À CÂMARA TÉCNICA ESPECIALIZADA DE ATIVIDADES MINERÁRIAS – CMI
CONSELHO DE POLÍTICA AMBIENTAL DE MINAS GERAIS – COPAM / MG

PA COPAM nº 00245/2004/050/2015

Empreendimento: **Lavra a céu aberto sem tratamento ou com tratamento a seco -Minério de Ferro**

PARECER

9. Sobre os recursos hídricos

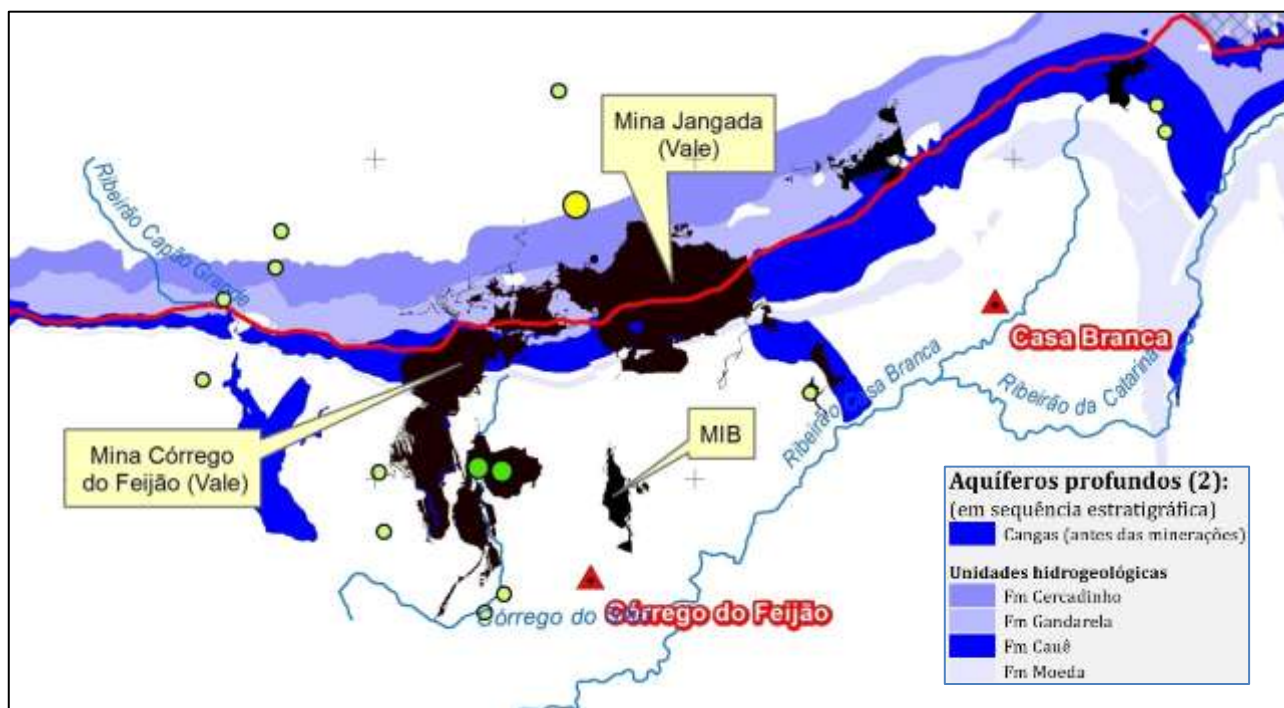
De acordo com informações recebidas do Movimento Águas e Serras de Casa Branca, do ponto de vista hidrológico, o **Plano de Continuidade das Operações da Mina da Jangada e Córrego do Feijão afeta diretamente pelo menos 2 córregos**, importantes afluentes do Paraopeba, o **Córrego da Jangada** (que abastece cerca de 130 famílias) e tem potencial de garantia hídrica para toda Casa Branca com a produção de 62 l/s em nascente do sistema Cauê e o **Córrego da Índia**, que nasce logo abaixo da pilha de Jacó 3,

que será alteada em mais de 40 metros. Embora exista estudo hidrogeológico feito pela empresa Hidrovia em 2007, por solicitação da Vale, e confirmado em reuniões com a comissão de relacionamento que existiu, **este nunca foi apresentado à comunidade garantindo a perenidade desses córregos, além de outros próximos, como o Córrego da Manga, a cerca de 1000 metros das barbas do PESRM, cuja nascente, na formação Cauê, também produz cerca de 22 l/s, que abastece 160 famílias do Bairro Recanto da Aldeia.**”

A **preocupação com a segurança hídrica da região** onde estão inseridas as minas Jangada e Córrego do Feijão foi salientada e houve questionamentos apresentados na audiência pública, que nunca tiveram retorno, nem por parte das empresas e nem pela SUPPRI.
